STAROSTA BRZESKI

OŚ.6222.1.2016.SŚ

DECYZJA

- I. Zmienić za zgodą strony decyzję Starosty Brzeskiego Nr OŚ.7644/6/06, z dnia 29.11.2006r., udzielającą pozwolenia zintegrowanego Zakładom Tłuszczowym „Kruszwica” Spółka Akcyjna z siedzibą w Kruszwicy dla instalacji do spalania paliw o łącznej mocy nominalnej ponad 50 MW_t oraz instalacji do produkcji lub przetwórstwa produktów spożywczych z surowych produktów roślinnych o zdolności produkcyjnej ponad 300 ton wyrobów gotowych na dobę wraz z instalacjami pomocniczymi, zlokalizowanych w Brzegu przy ul. Ziemi Tarnowskiej 3 (zmienioną decyzjami o nr: OŚ.7644/3/07 z dnia 15.02.2007r., OŚ.7644/29/07 z dnia 22.01.2008r., OŚ.7644/13/08 z dnia 14.04.2010r., OŚ.7644/16/10 z dnia 15.09.2010r., OŚ.7644/18/10 z dn. 09.11.2010r., OŚ.6222.1.2012.SŚ z dnia 09.03.2012r., OŚ.6222.4.2012.SŚ z dnia 06.11.2012r., OŚ.6222.7.2013.SŚ z dnia 31.01.2014r., OŚ.6222.7.2014.SŚ z dnia 02.12.2014r. oraz wygaszonego w części decyzją nr OŚ.6222.1.2011, z dnia 19.01.2011r.), w następujący sposób:

Starostwo Powiatowe w Brzegu
 Wydział Ochrony Środowiska,
 Rolnictwa i Leśnictwa
 Załącznik nr. 1 do decyzji Starosty
 Brzeskiego nr OŚ. 70.44/6/106
 z dnia 29.11.2006r.
 z up. STAROSTY
 Anna Łukaszka
 Naczelnik Wydziału Ochrony Środowiska,
 Rolnictwa i Leśnictwa

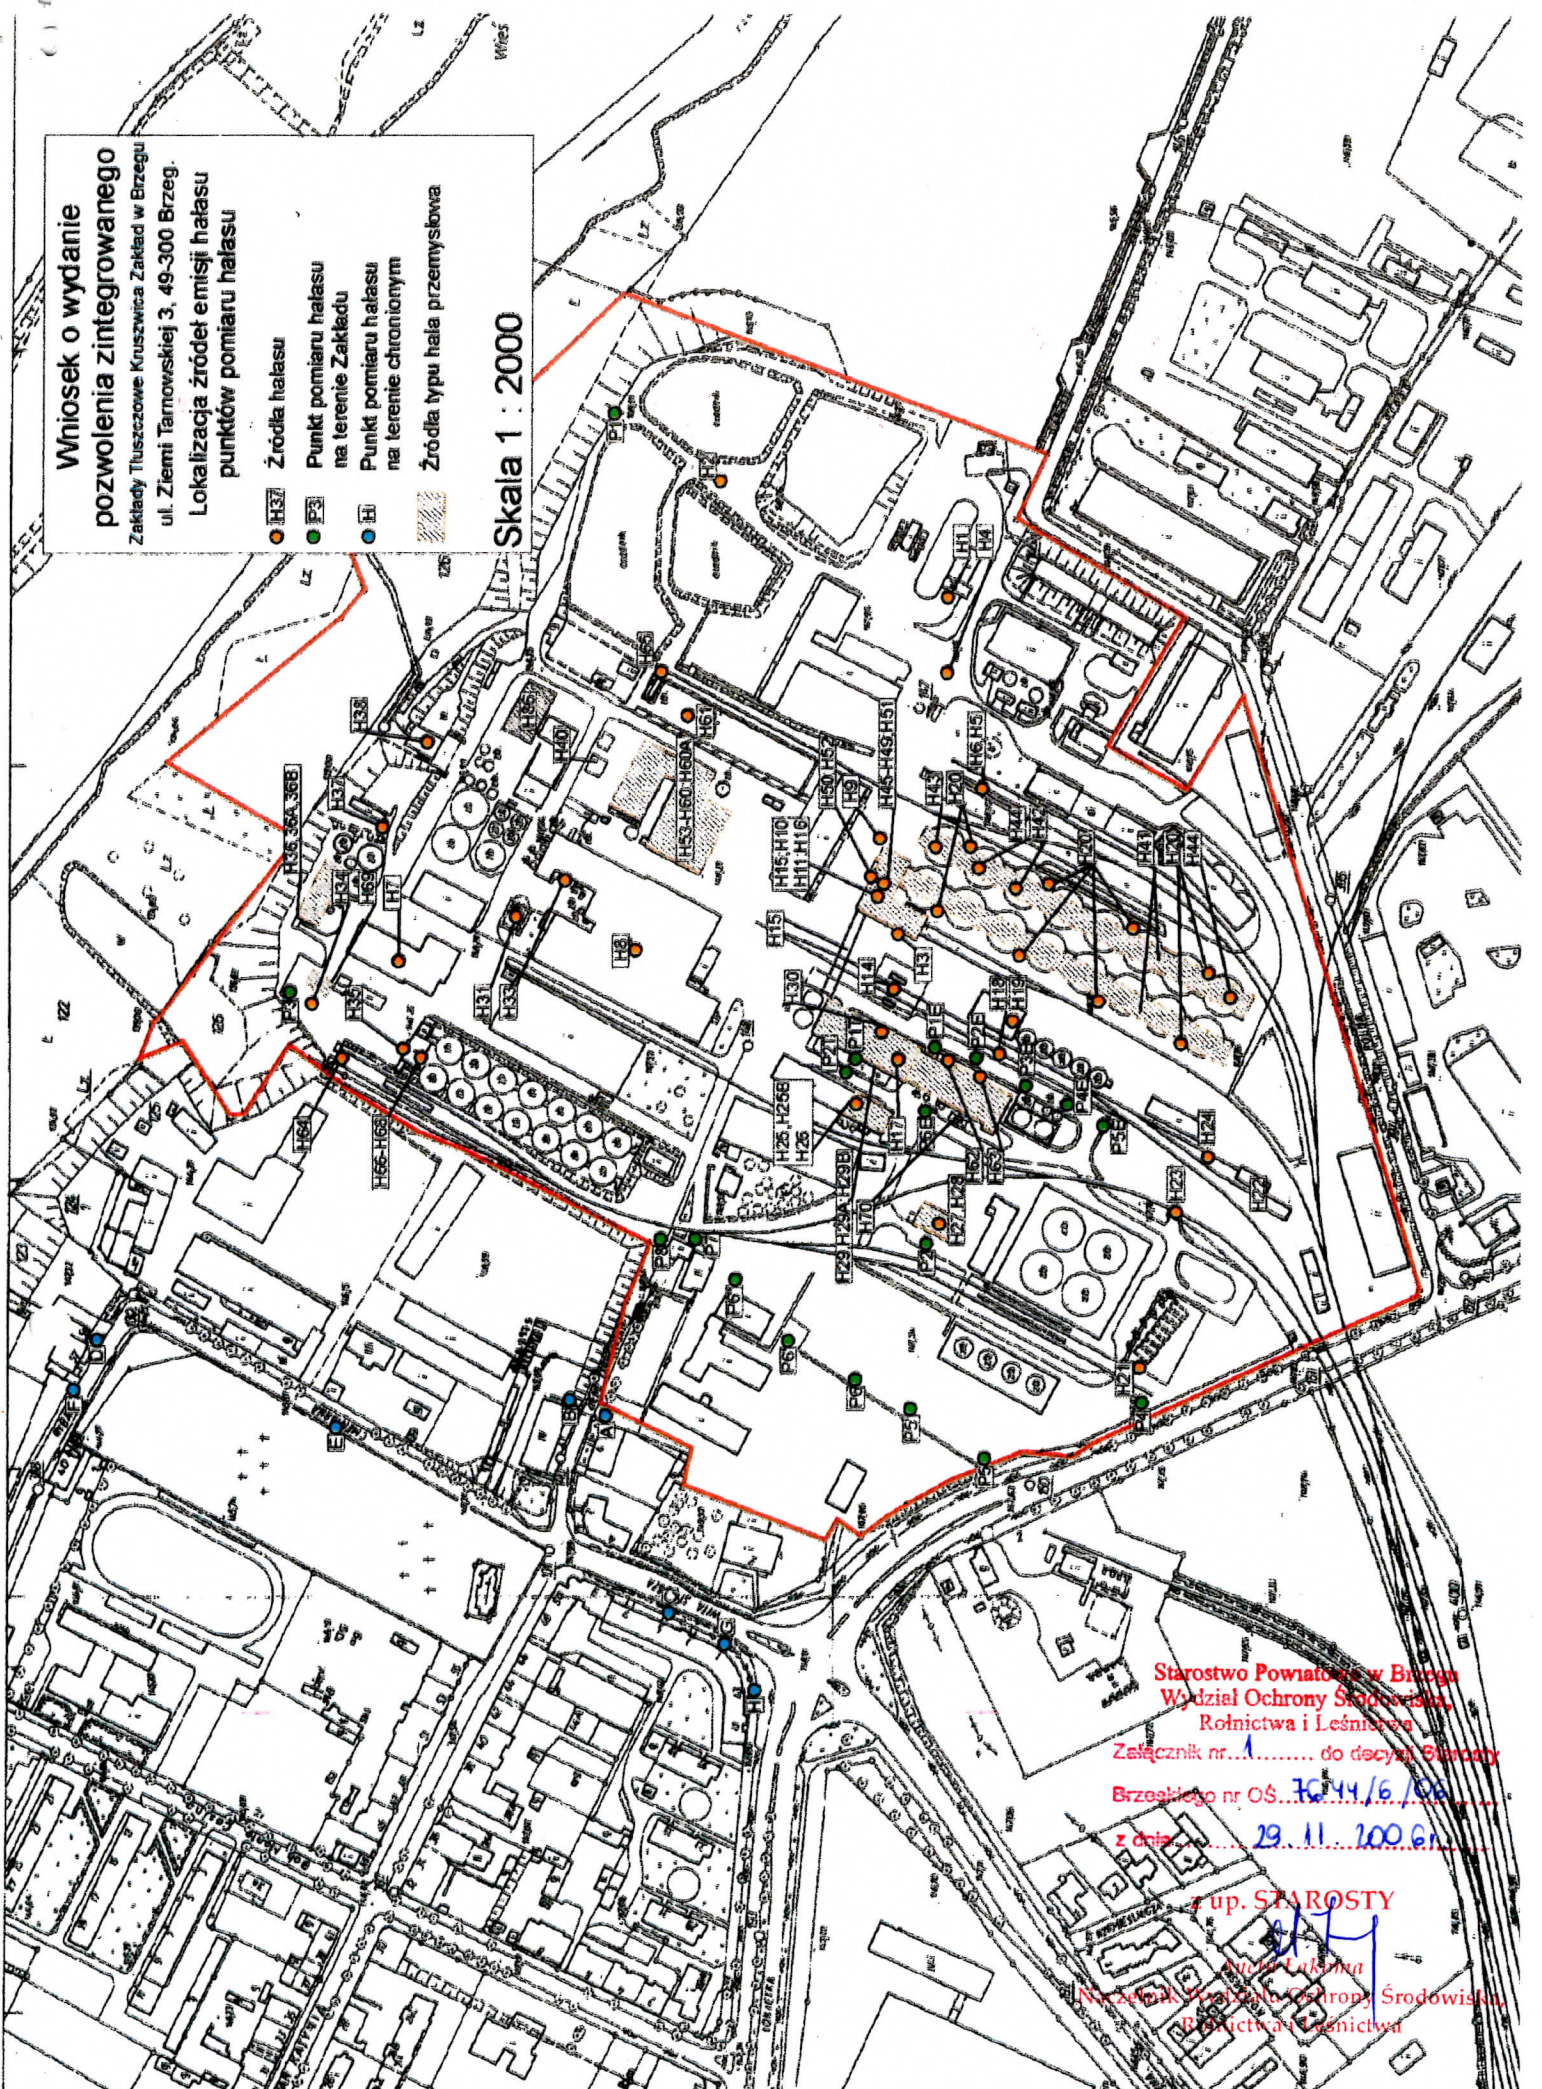
XV. Wymienić załącznik Nr 1. „Mapa lokalizacji punktów pomiarowych emisji hałasu” do decyzji Nr OŚ.7644/6/06, z dnia 29.11.2006r. i zastąpić go nowym załącznikiem Nr 1 do decyzji.

Kotły gazowe zlokalizowane w budynkach traktowane są jako źródła nieistotne z punktu widzenia oddziaływania akustycznego. Przewiduje się, że średni poziom dźwięku w budynku kotłowni gazowej wyniesie 85dB, natomiast izolacyjność akustyczna ścian budynku wyniesie 20dB. W związku z powyższym zaktualizowano tabelę nr 22 dotyczącą parametrów źródeł hałasu. Jednocześnie zaktualizowano Załącznik Nr 1 do decyzji tj. mapę lokalizacji punktów pomiarowych emisji hałasu.
